改善箇所説明図

詳細図A

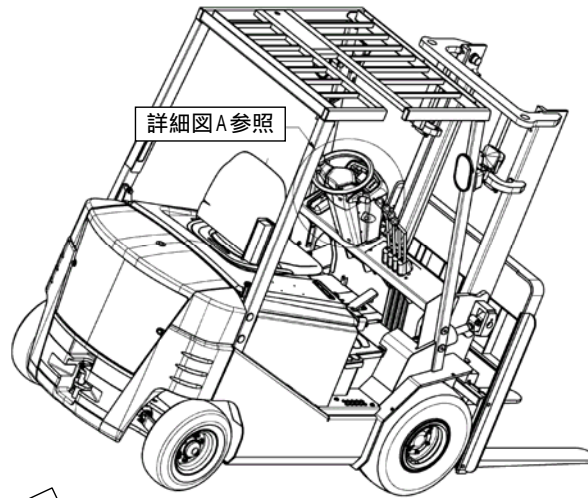
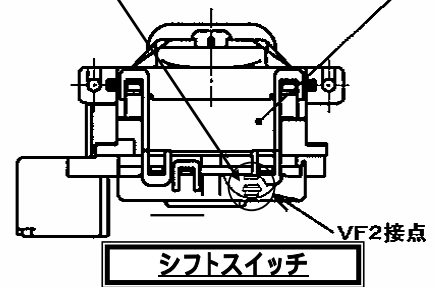
基準不適合箇所

基準不適合箇所: 接点ギャップ不足

基準不適合箇所

車両の前後進切替操作を行う電気式シフトレバーのスイッチ部において、前進側接点のギャップが狭いものがあるため、夏場等外気温が高い状態でそのまま使用した場合、スイッチケース部の僅かな熱歪みにより、前進側接点が閉じた(ONの)ままとなることがある。そのため、シフトスイッチをニュートラル(N)に入れた状態で運転者がアクセルを踏むと、運転者の意図と異なり車両が前進するおそれがある。

全車両、シフトスイッチを良品に交換する。

識別:
作業が終了したら、シフトレバー裏側部に白ペンキでマーキングする。

注: 部のシフトスイッチを交換する。
